東海第二発電所

標準応答スペクトルを考慮した地震動評価について
(コメント回答: 既往の地震動評価の
見直し要否に係る検討)

令和5年4月7日

日本原子力発電株式会社

No.2 コメント回答概要(1/3)

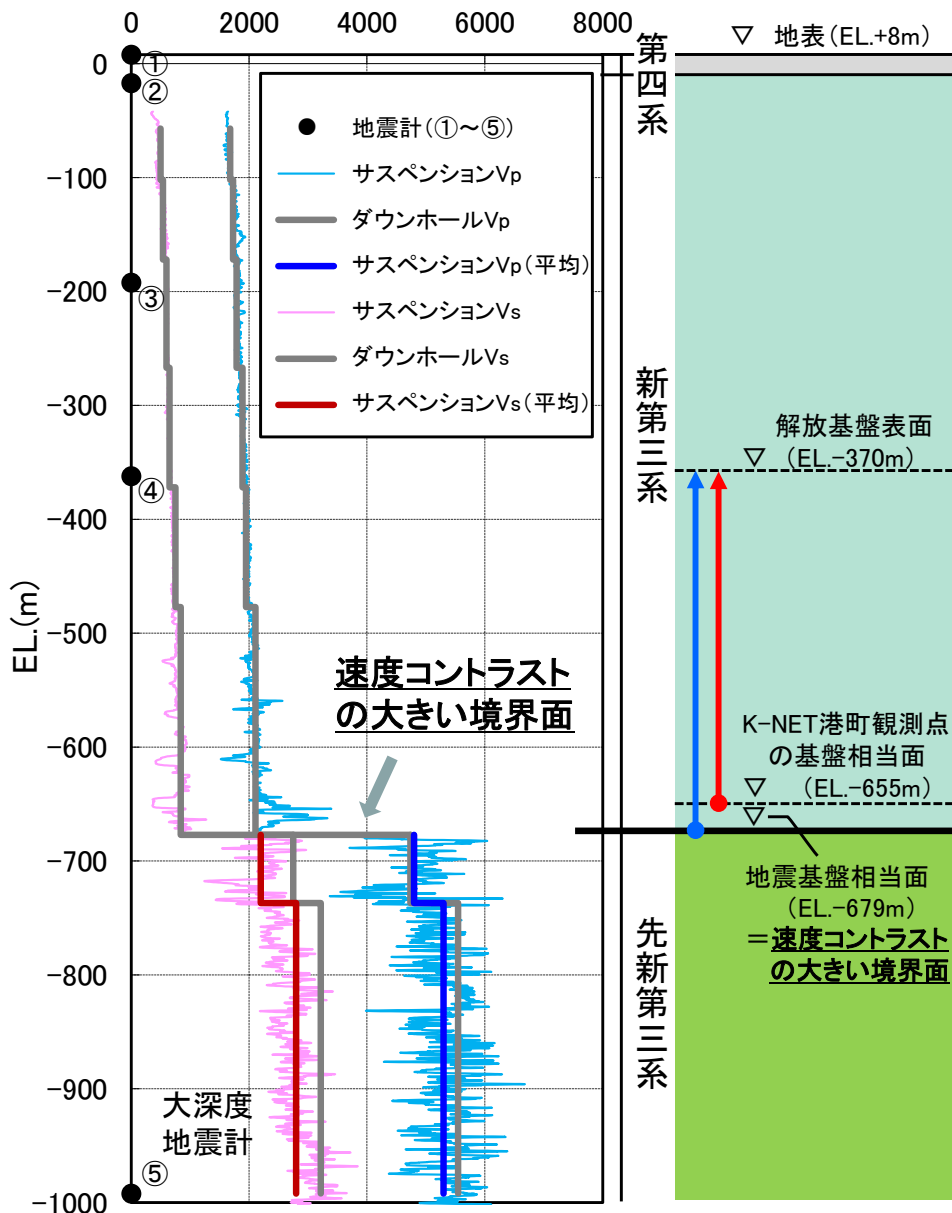
| No. | 日付 | 内容 | 回答概要 | 該当箇所 |
|-----|-----------------------------------|---|---|--|
| 2 | 令和4年 12月2日 (第1097回 審査会合) | <p>標準応答スペクトル用地盤モデルを用いた場合の留萌波に対する地震動評価結果に関しては、S_s-31を含め既存の全てのS_sを超えている周期帯がある。それでもなおS_s-31を見直し不要とする点について、根拠が十分でないため、合理的な説明を追加すること。</p> <p>地盤は1つであるところ、2つの地盤モデルを使い分ける合理的な説明が必要である。特に、標準応答スペクトル用地盤モデルの減衰定数について、最新の知見を反映した設定となっているという説明であるならば、留萌用地盤モデルに反映しなくてよい理由を説明すること。</p> | <ul style="list-style-type: none"> ・地盤モデルの設定に際しては着目する地層区分及び深さの範囲の違いを踏まえたそれぞれの目的に応じて検討を行っている。この点について、留萌用地盤モデルと標準応答スペクトル用地盤モデルの速度構造や減衰定数の設定の考え方を改めて整理し、留萌用地盤モデルの見直し要否を判断している。 ・留萌波の地震動評価においては、その評価に特化した速度構造を設定し、また新第三系内における地震波の伝播特性に着目して減衰定数を設定した留萌用地盤モデルを用いることが適切である。従って、留萌用地盤モデルを見直す必要はない。 ・なお、第1097回審査会合(2022年12月2日)の資料において、留萌用地盤モデルとは検討の着眼点が異なる標準応答スペクトル用地盤モデルを用いて留萌波の検討を行い、評価結果を示したことは適切ではなかった。 | <p>概要: P5~7 本編: P26~37, 40</p> |

■標準応答スペクトルに基づく地震動評価では、地震基盤相当面以深の先新第三系に設置した大深度地震計の観測記録の活用等により新たに地盤モデルを設定したことに伴い、既許可の留萌用地盤モデルについて、その見直し要否を以下のとおり検討する。

■モデル設定の着眼点の違いを踏まえた留萌用地盤モデルの見直し要否に係る検討

・留萌用地盤モデルの検討では、K-NET港町観測点の基盤層が $V_s 938\text{m/s}$ の層であったことから、敷地の速度構造に照らし、K-NET港町観測点の基盤相当面(EL.-655m)が位置する第四系下部更新統~新第三系鮮新統(以降、新第三系)までの深さの範囲(地震基盤相当面(EL.-679m)以浅)に着目している。一方、標準応答スペクトル用地盤モデルの検討では、標準応答スペクトルが $V_s 2200\text{m/s}$ 以上の地震基盤相当面で定義されていることから、敷地の速度構造に照らし、速度コントラストの大きい境界面(地震基盤相当面(EL.-679m))を含む先新第三系の深さまで着目する範囲を拡大している。

・このように地盤モデルの設定に際しては着目する地層区分及び深さの範囲の違いを踏まえたそれぞれの目的に応じて検討を行っている。この点について、両地盤モデルの速度構造や減衰定数の設定の考え方を改めて整理し、留萌用地盤モデルの見直し要否を判断する。
